Dodatek č. 1

ke Smlouvě o dílo č. 0209/2025/OI_Odd_Admin/1050 ze dne 12. 5. 2025

Smlouva byla uzavřena na základě výsledků zadávacího řízení (dále jen „**zadávací řízení**“) na část 1 veřejné zakázky s názvem: **Rekonstrukce kuchyně ZŠ Generála Janouška – část 1 Stavební práce** (dále jen „**Veřejná zakázka**“).

Protokol o změně díla

Bourání 2.PP - změny - příloha ZL01

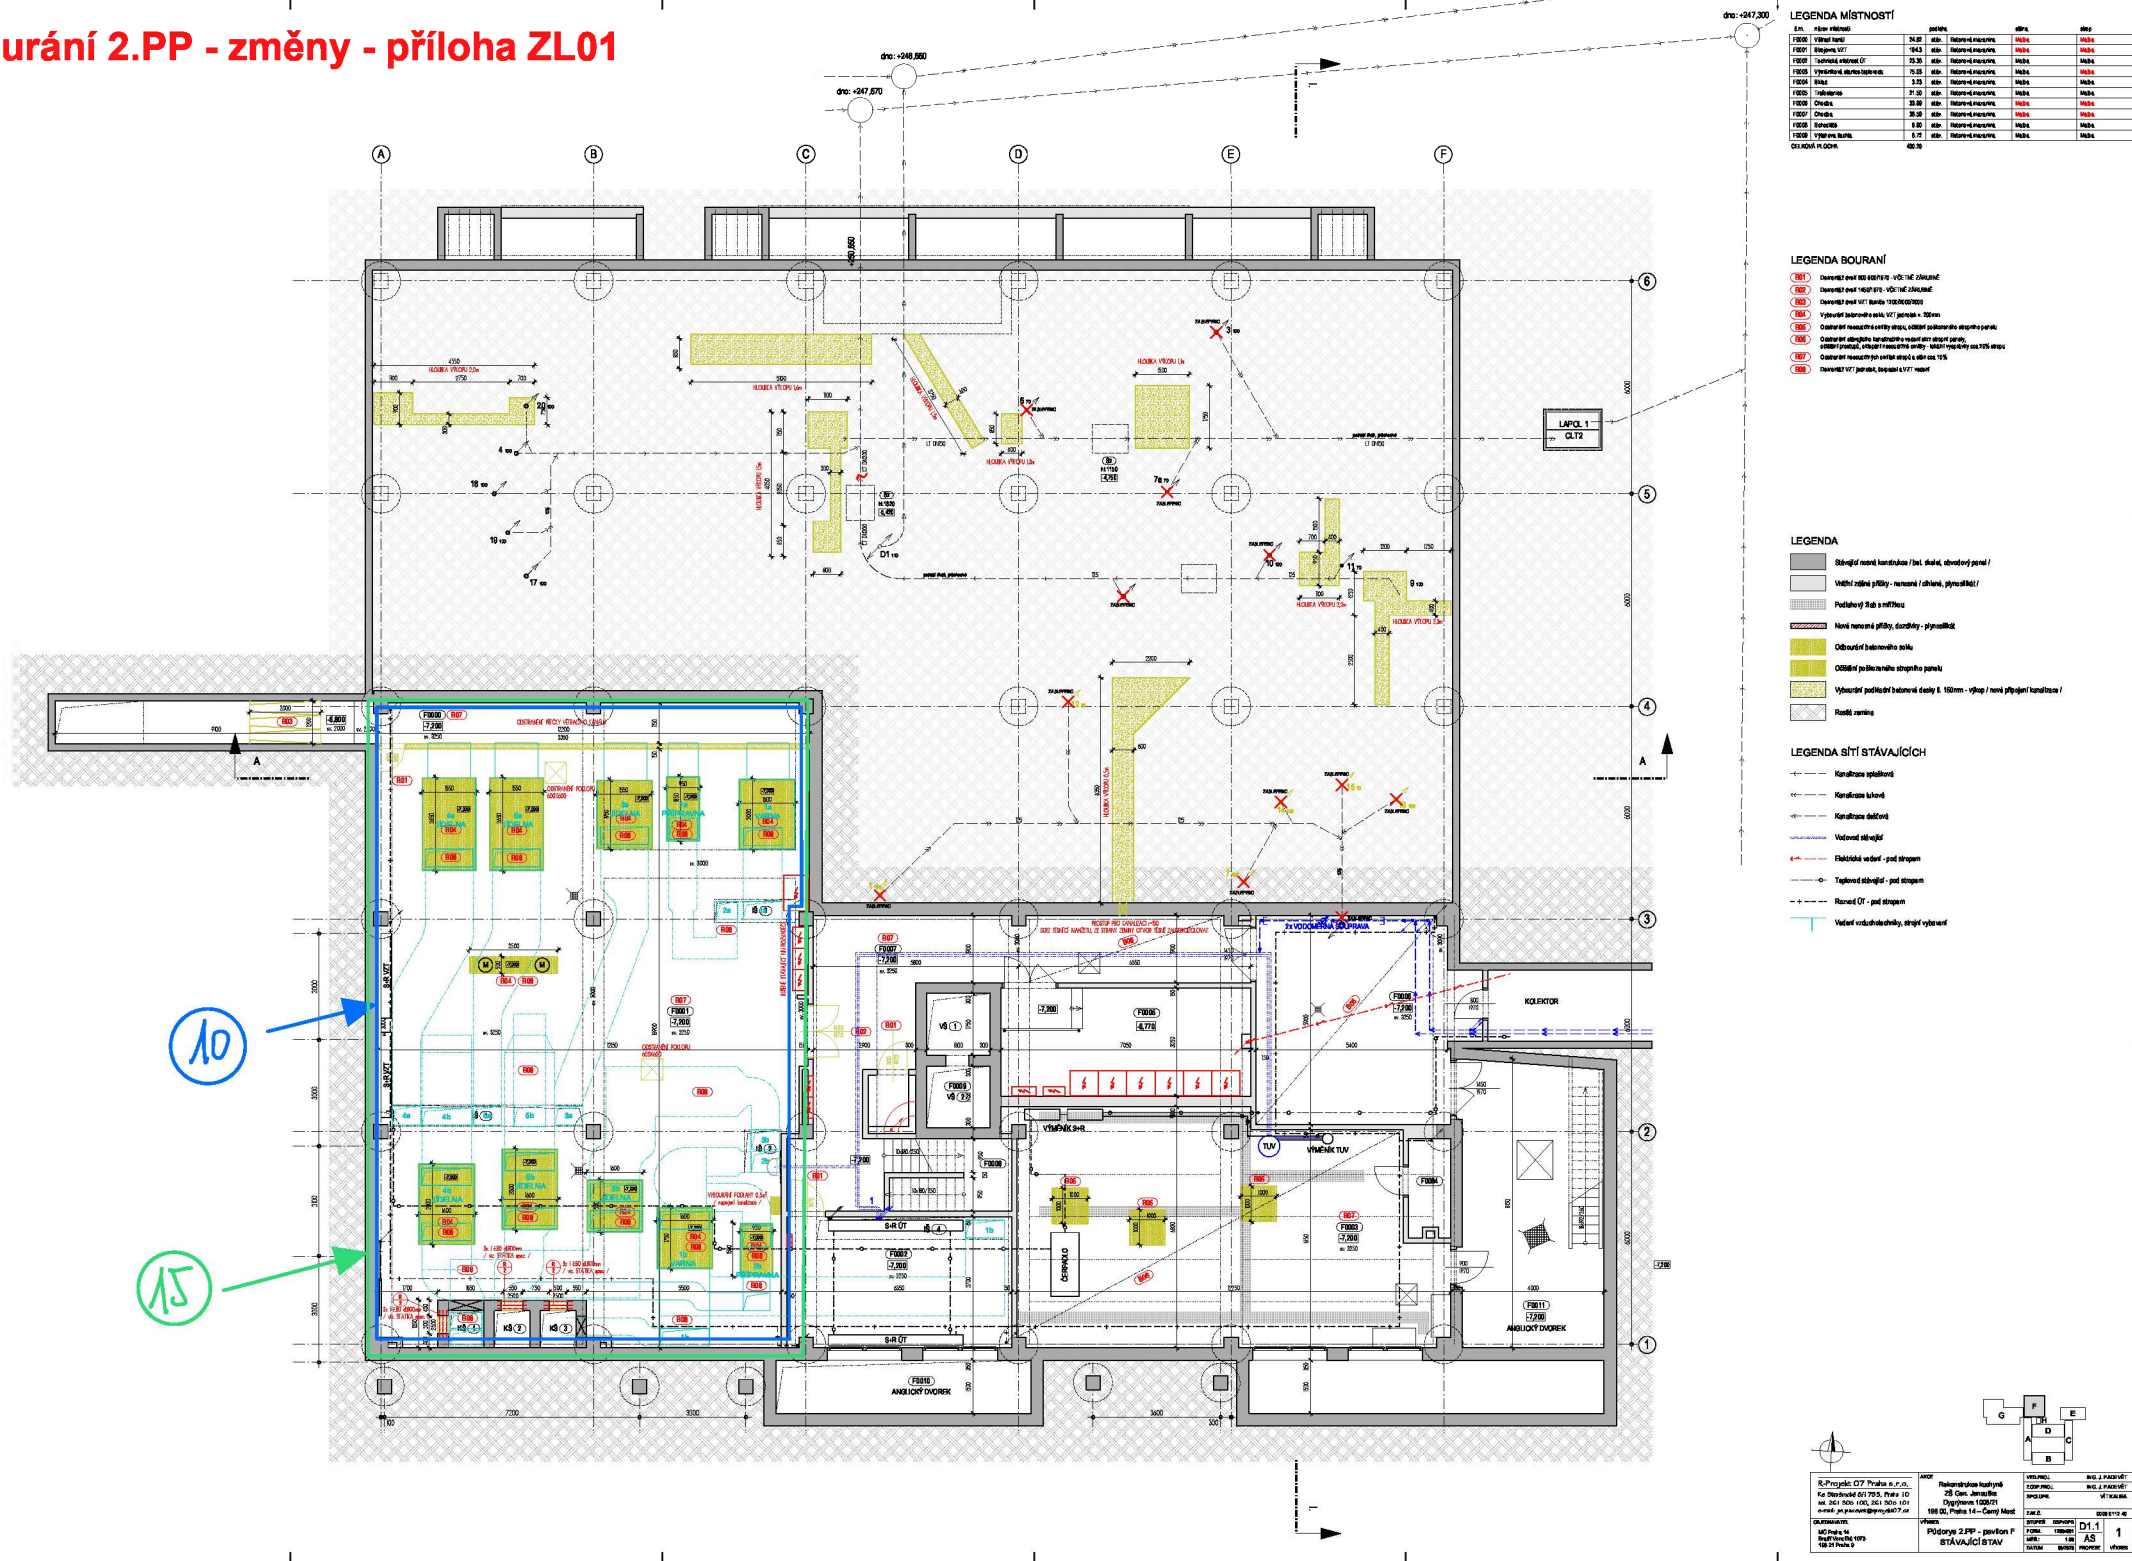
1	dodatečně zjištěn nevyhovující stav podkladního betonu a podkladních vrstev v prostoru 2.PP + 1.PP => vybourání + nová skladba	
	2	dodatečně zjištěn nevyhovující stav stávající SDK příčky v prostoru 1.PP => demontáž SDK příčky + nová zděná příčka	
	3	dodatečně zjištěn nevyhovující stav povrchu a rovinnosti stávajících omítek v prostoru 2.PP a 1.PP => otlučení stávajících omítek + vyrovnaní podkladu + nové omítkové souvrství	
	4	dodatečně sondy pro zjištění skutečného stavu kotevních míst pro únikové schodiště a stříšky + změna provedení kotevních bodů únikového schodiště a stříšek	
	5	dodatečně zjištěn nevhodné výšky napojovacích bodů kanalizace = bourání části podlah pro napojení nového vedení kanalizace - plošné a drážky	
	6	dodatečně zjištěna nevyhovující rovinnost povrchu stávajících sloupů pro montáž rolet => nutné dodatečné vyrovnaní	
	7	dodatečně zjištěna nevyhovující rovinnost povrchu stávající výtahové šachty => nutné dodatečné vyrovnaní

Kód položky / bodu	Popis položky nebo bodu	Podrobný doplňující popis
ZL01 ocenění stavební část		
1	podkladní beton	V průběhu prací zjištěn nevyhovující stav konstrukčního betonu i podkladní vrstvy v prostoru sklepů 2.PP a kuchyně 1.PP. Po dohodě s projektantem navržena kompletní demolice stávajícího souvrství a náhrada za nové, včetně hydroizolací
2	SDK příčka	V průběhu prací zjištěn nevyhovující stav záklopu i nosné konstrukce SDK příčky v 1.PP. Po dohodě s projektantem navržena kompletní demolice stávající SDK příčky a náhrada za zděnou porobeton - vyšší pevnost / odolnost příčky
3	omítky	V průběhu prací zjištěn nevyhovující stav a rovinnost stávajících omítek 2.PP a 1.PP. Po dohodě s projektantem navržena kompletní demolice stávajících omítek a náhrada za nové
4	sondy a kotvení schodiště a stříšek	Při přípravě pro výrobu ocelových konstrukcí schodišť a stříšek nutné ověřit navrhovaný způsob kotvení sondami. Po provedení sond nutná změna provedení kotevních bodů a způsobu kotvení dle návrhu subdodavatele daných konstrukcí.

Stavba 1.PP - změny - příloha ZL01

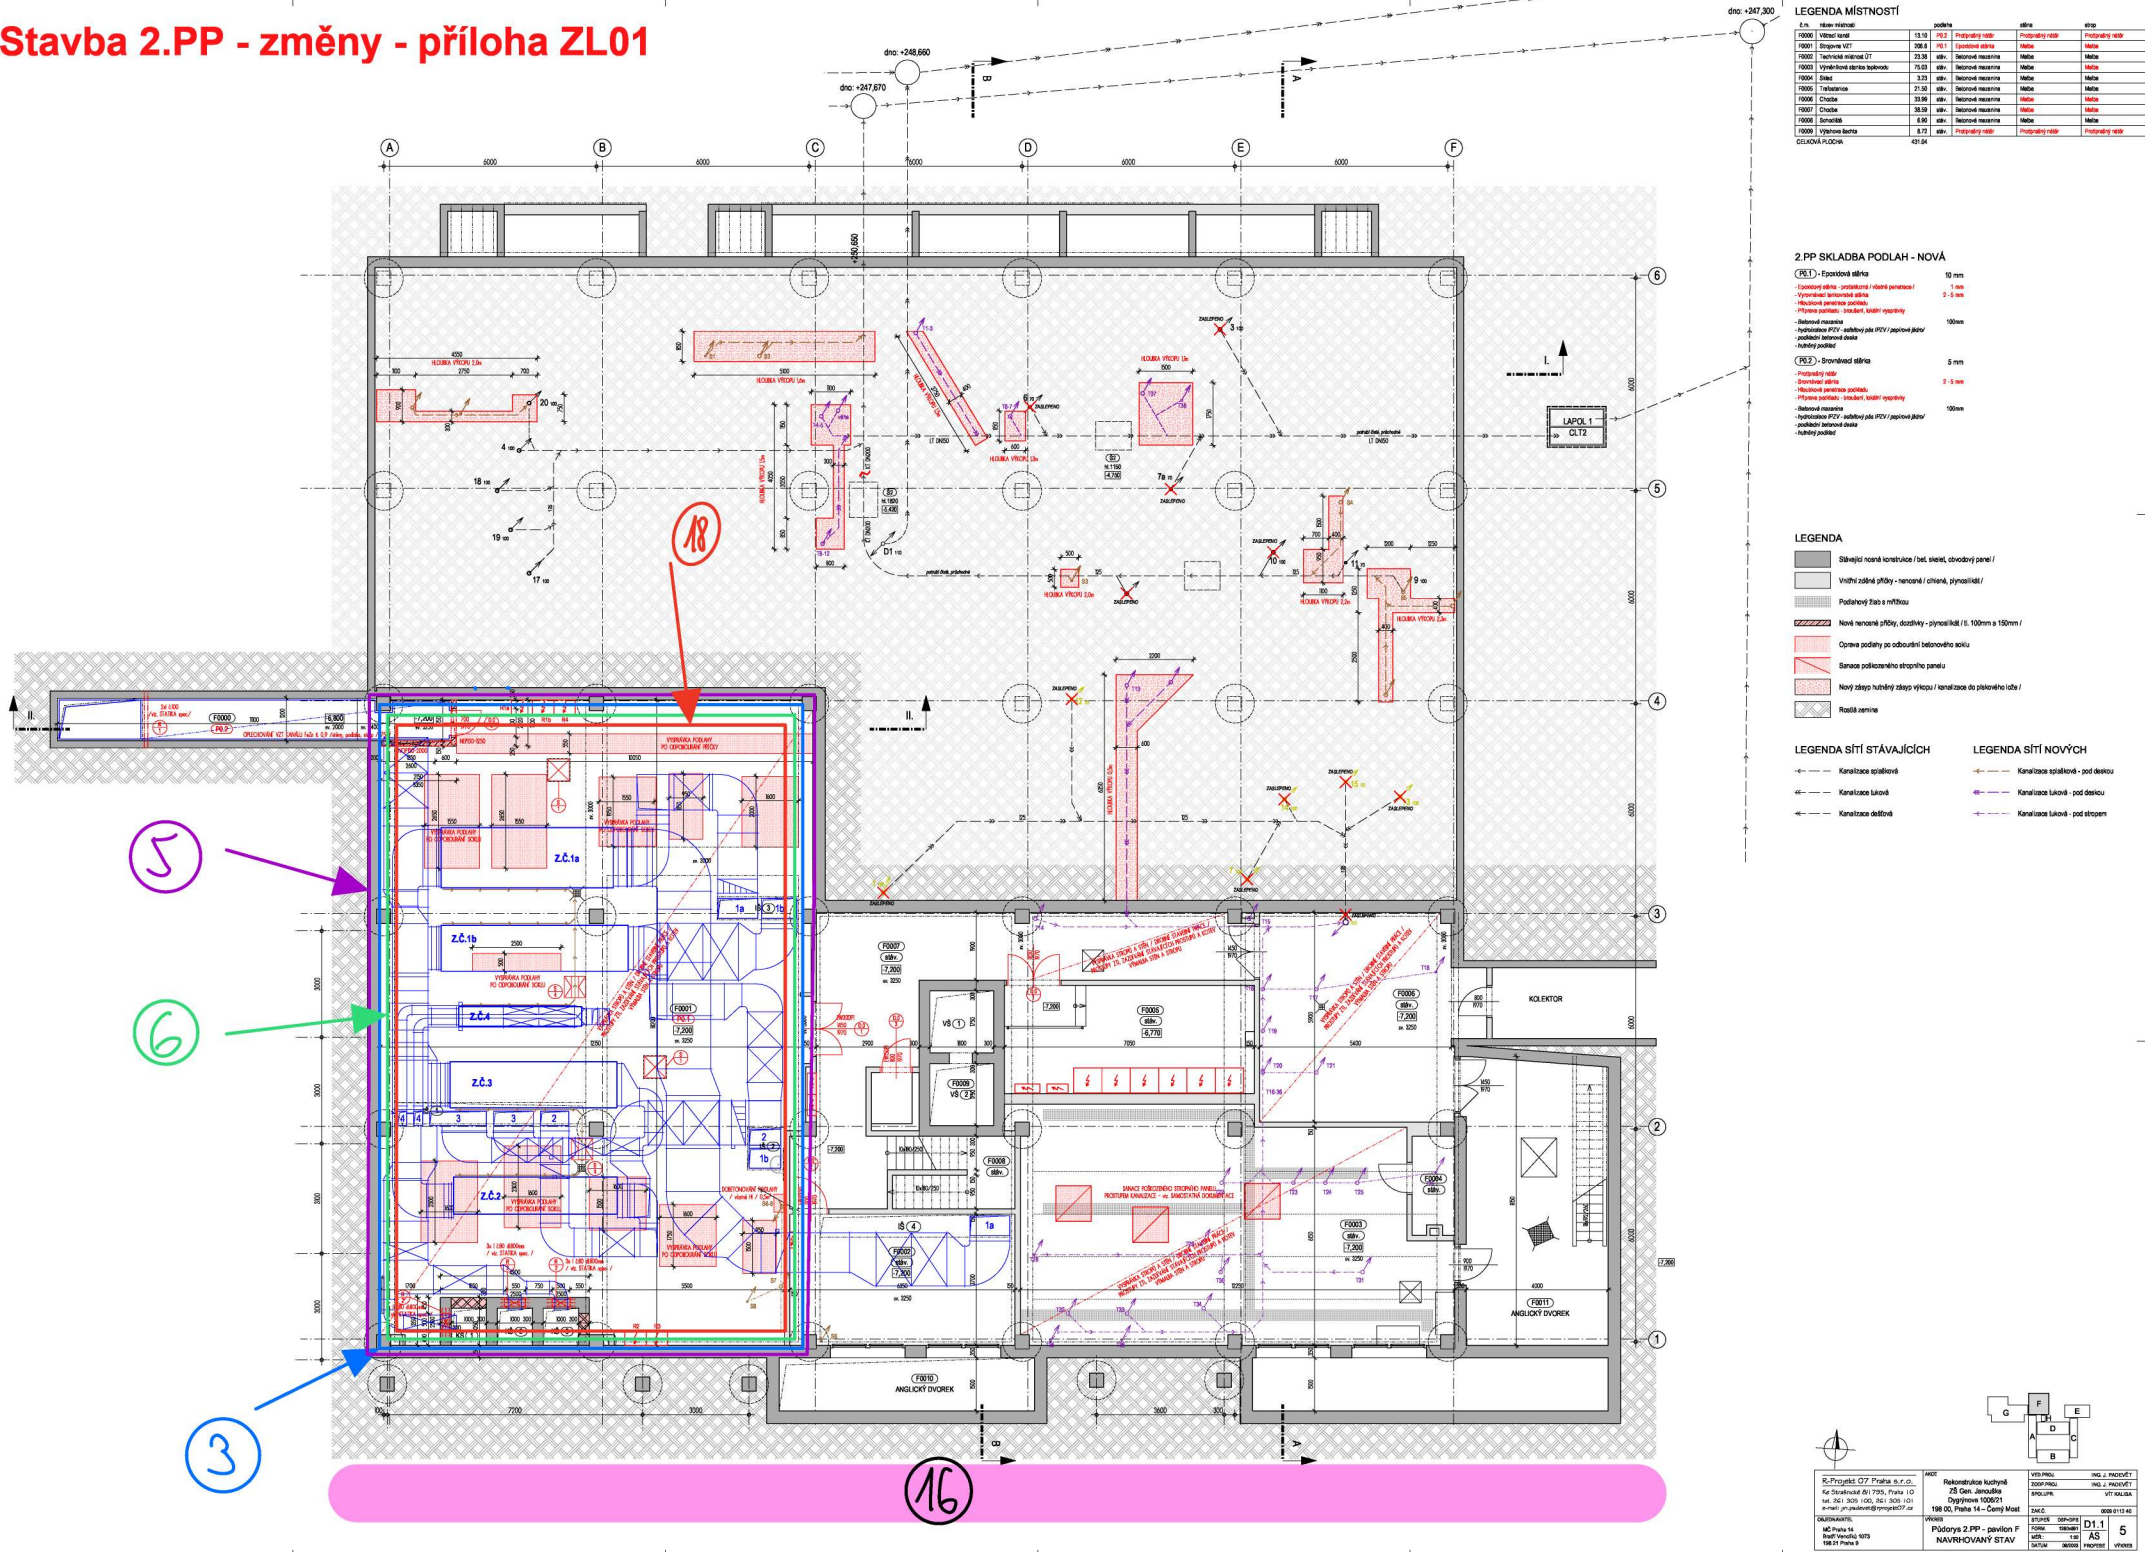
8	dodatečně zjištěno nadměrné popraskání a nevyhovující rovinatost stávajících podlah v jídelně => sešití trhlin dle požadavku	
	9	dodatečně zjištěno povlakové podlahoviny + vyrovnaní nerovnosti frézováním a doplněním nivelační stěrky	
	10	doplnění chybějících revizních otvorů SDK	
	11	doplnění chybějícího SDK podhledu	
		nutná záměna plastových výplní za hliníkové z důvodu nevhodného návrhu + doplnění chybějící podpůrné konstrukce	
Dopad do termínu realizace:		NE	
Objednavatel		Zhotovitel	
Datum a podpis:		Razítko	Datum a podpis:
			Razítko
